Nábřeží řeky Svratky - Realizace protipovodňových opatření
města Brna – etapy VII a VIII (ORG 2267)

ZMĚNOVÝ LIST

ZL 23

- ZM 061 Kolize kmenové stoky A v úseku šachet Š 26 – Š 25 se stávajícím vodovodem DN 100 – zřízení provizorního vodovodu

Kolize kmenové stoky A v úseku šachet š26 a š25 se stávajícím vodovodem DN 100 – zřízení provizorního vodovodu DN 100

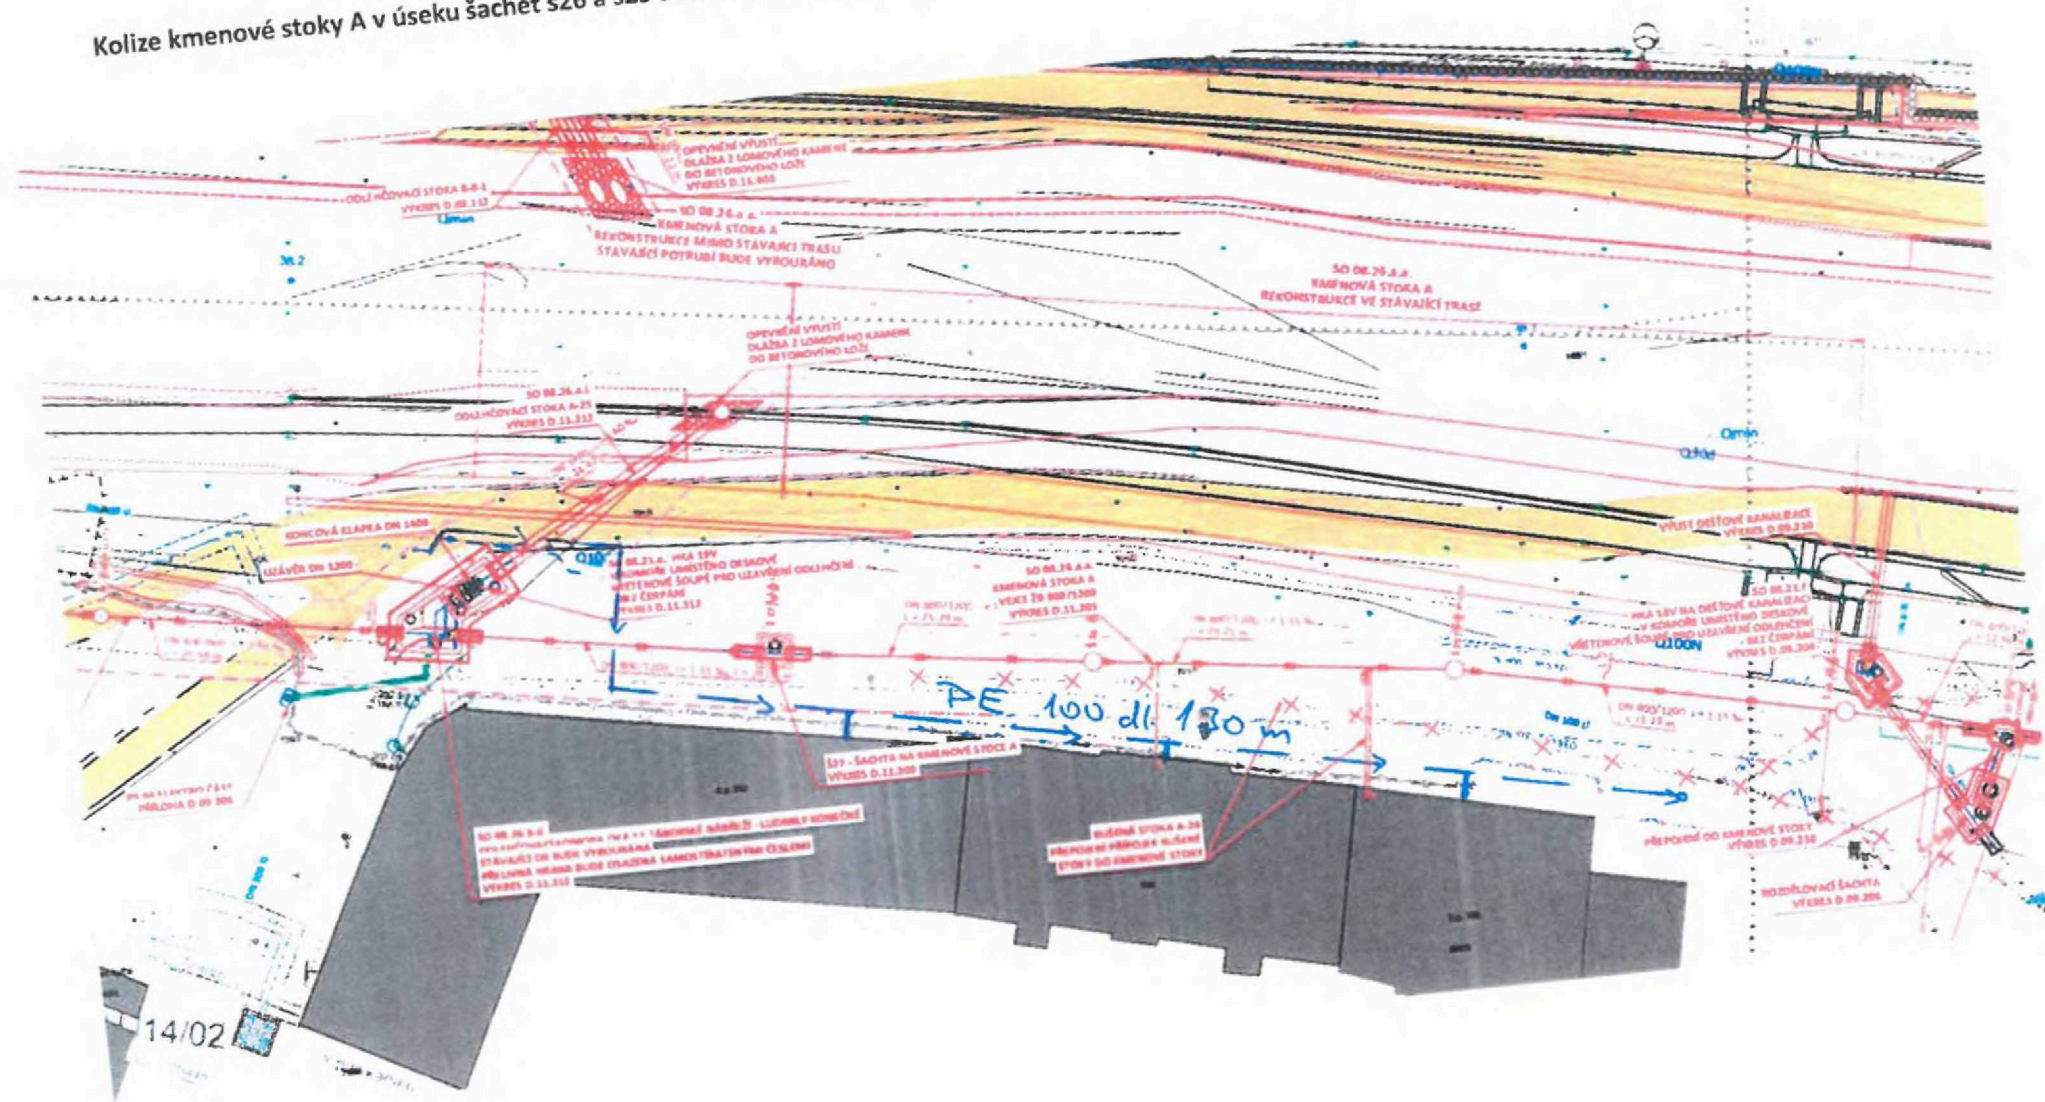
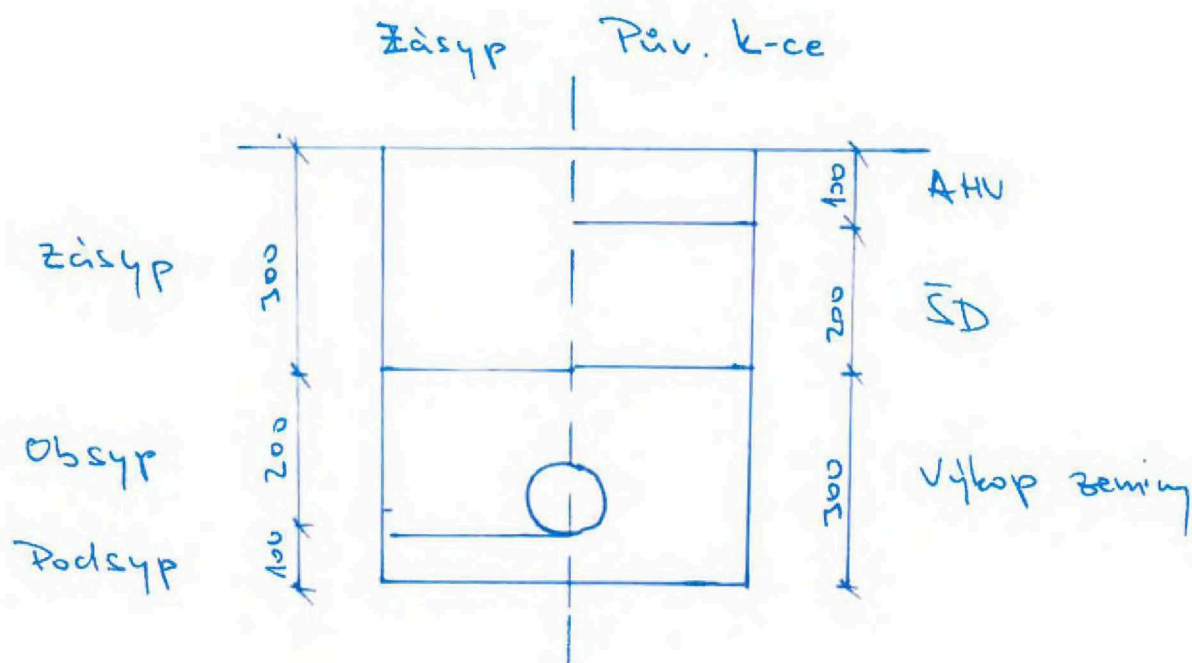
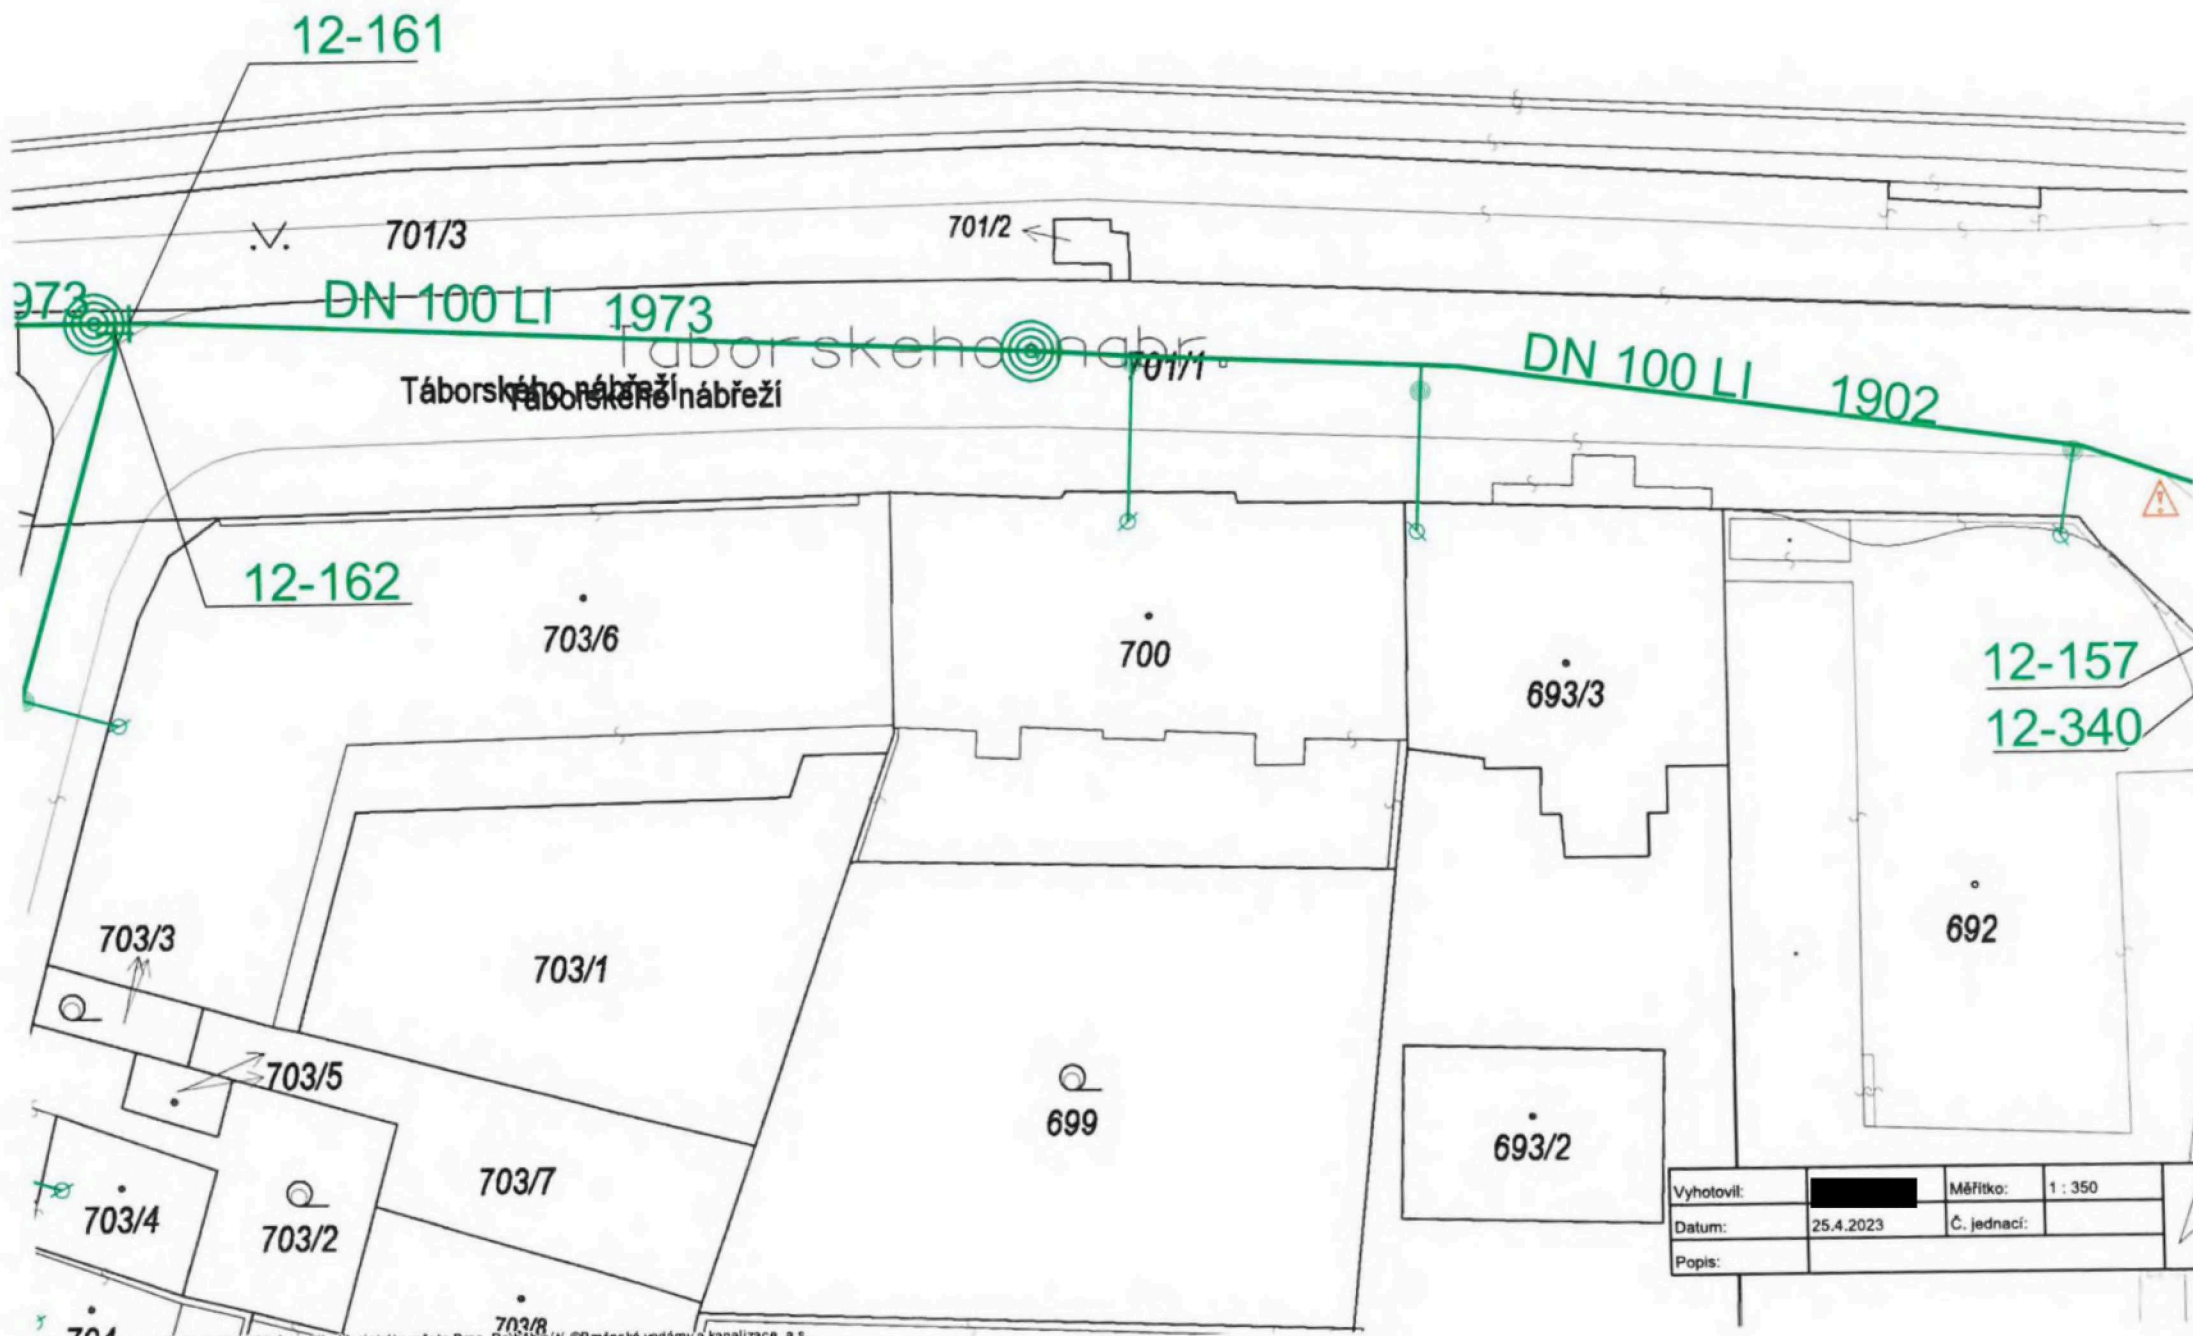
Při výkopu kanalizace byla zjištěna kolize se stávajícím vodovodem, který rýhu kanalizace přechází velmi šikmo a projektem toto není řešeno. Vodovod by byl obnažen přibližně v délce 20m a vzhledem k jeho stáří, 120 let, jej není možné vyvěsit a nijak jinak zabezpečit a zároveň v tomto místě nelze pažit rýhu kanalizace. Z tohoto důvodu je nutné provést provizorní přeložku vodovodu PE DN 110 pro náhradní zásobování včetně připojení vodovodních domovních přípojek.

Při výkopu trasy kanalizace kmenové stoky A dojde k podélnému křížení se stávajícím vodovodním řadem z roku 1902. Pro bezpečné provedení otevřeného výkopu pro ukládání potrubí kanalizace bude nutné zřídit provizorní zásobování.

Potrubí provizorního zásobování bude DN 100 a bude uloženo do rýhy a následně přesypáno výkopkem. Následně dojde k rekonstrukci celého řadu. Rekonstrukce bude řešena samostatným projektem.

Místa připojení byla určena provozem BVK a TDS odsouhlasena :

1. vodovodní armaturní uzel v křižovatce ul. Táborského nábřeží x Ludmily Konečné
2. v místě VP pro nově zbudovaný polyfunkční dům u křižovatky ul. Vídeňská x Táborského nábřeží.
